Kaj Ørums Vej (KØV) 1,3,5.7.9.11 og 13 og speciel fokus på KØV 1, Matrikel 3C.

Udarbejdet af kystteknisk rådgiver: Ole Juul Kystteknik.

Kommentarer til

SKITSEPROJEKTERING OG UDGIFTSFORDELING – SIKRING MOD STORMFLOD I FAXE LADEPLADS

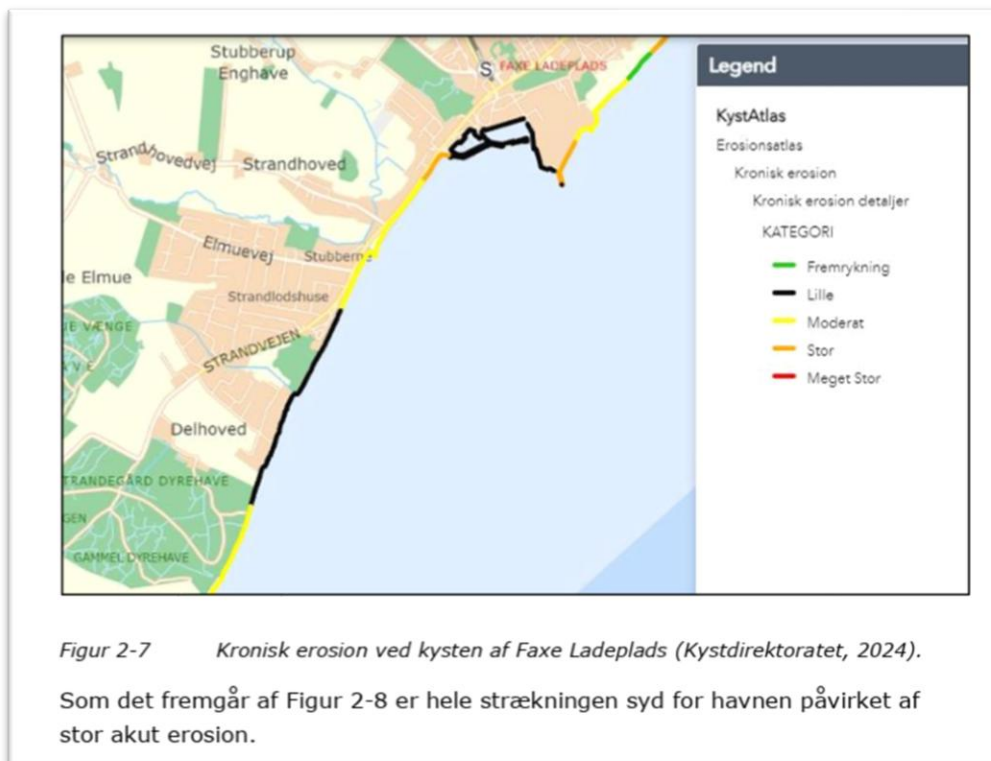
Beboerne på KØV og i baglandet i Krusebæks opland rapporterer, at de har oplevet oversvømmelse ved meget kraftige regnskyl; og de udtrykker, at de vil være mest trygge i fremtiden, hvis der udover det den nye "sluse"/højvandlukke anlægges en permanent pumpe, Det vil skabe sikkerhed for, at den vil virke når behovet opstår.

FOTO UDFOR NR. 9 SET MOD NORD

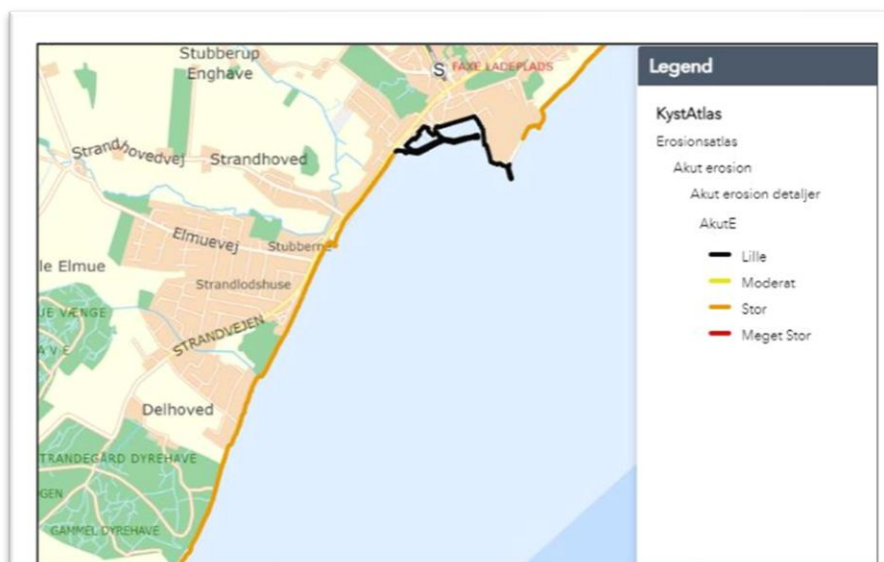
Erfaringen viser, at indtil d. 20-21. okt. 2023 og mere end 50 år tidligere var kysten og stranden foran ejendommene meget stabil, som det også fremgår af KØV projektets rapporter og teknisk notat vedr. de enkelte matrikler, hvor der er vist både gamle og nye fotos.

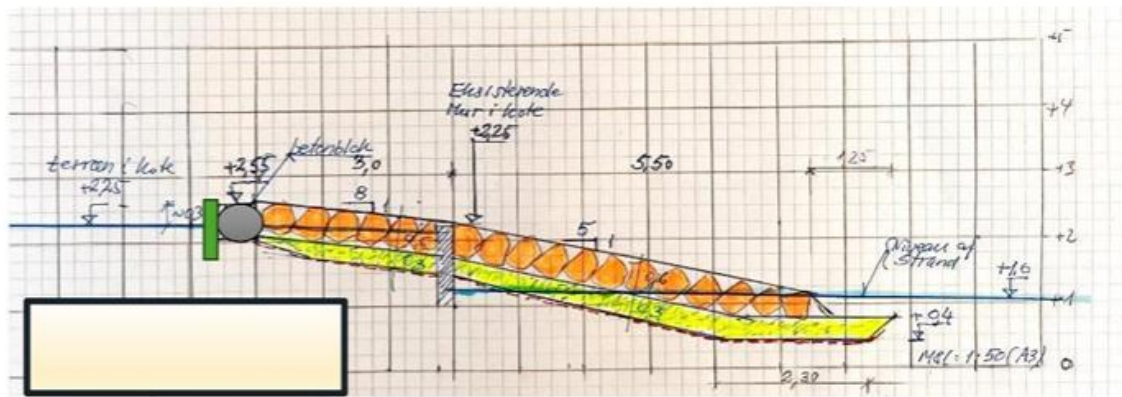
COWI foreslår at et ny højvandlukke "sluse" flyttes lidt længere ind i land end det eksisterende. Hvis status quo stort set bevares, som foreslået i dette notat, og Betonhøfden bevares, måske lidt afkortet, foreslås det, at det nye højvandlukke placeres så tæt på det eksisterende som muligt.

Figur 13 COWIs forslag til revideret profil for kystbeskyttelse på KØV 1 med en betonmur.

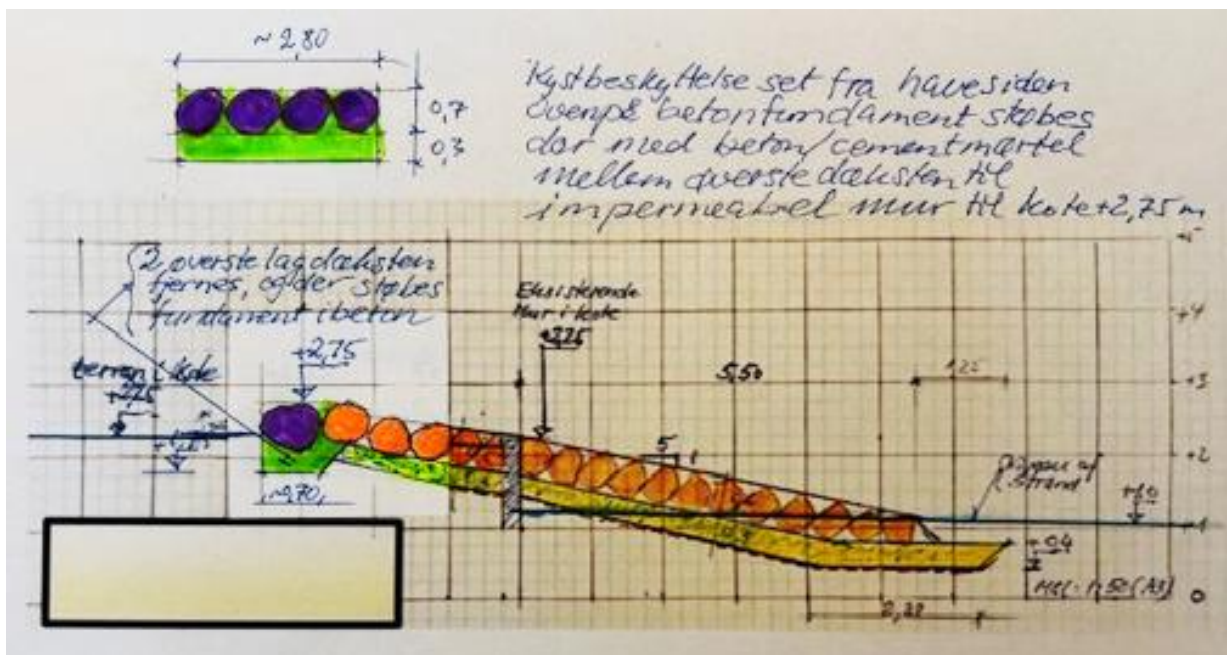
På Figur 13 ses det af COWI foreslåede profil med en mindre ændring med en betonmur bag den eksisterende stenkastning. Det er et godt og konstruktivt forslag. Men, ejerne af matriklen vil helst undgå at der går yderligere areal til konstruktionen, og at man fremover kommer til at se på en betonmur.

COWI foreslår at kystbeskyttelseskonstruktionen på KØV 1/Matrikel 3C forhøjes til den udregnede kote på +2,65 m, som er +0,1 m over den eksisterende. Der er ovenfor redegjort for at et bølgetillæg på +0,55 m eller 0,2 m højere end COWIs vil give bedre sikring mod bølgeoverskyl. Der foreslås nedenfor et alternativ med kronekote lidt højere i +2,75 m. Konstruktionen er i dag permeabel, og ved et ekstremt højt vand udover hvad konstruktionen blev designet for og samtidig bølgepåvirkning vil der strømme meget vand i gennem. Det er vigtigt som foreslået af COWI at konstruktionens top laves impermeabel.

Der foreslås derfor et alternativ som vist på Figur 14. Konstruktionen bør udføres i sektioner, f.eks. som vist med en længde på 2,8 m med støbeskel mellem sektionerne for at undgå revner, dog tætte for at undgå gennemstrømning.

Figur 14 Forslag til alternativ udformning af højvandsmur på KØV1 med højvandsmur i eksisterende sten med betonudstøbning så der opnås en impermeabel mur.
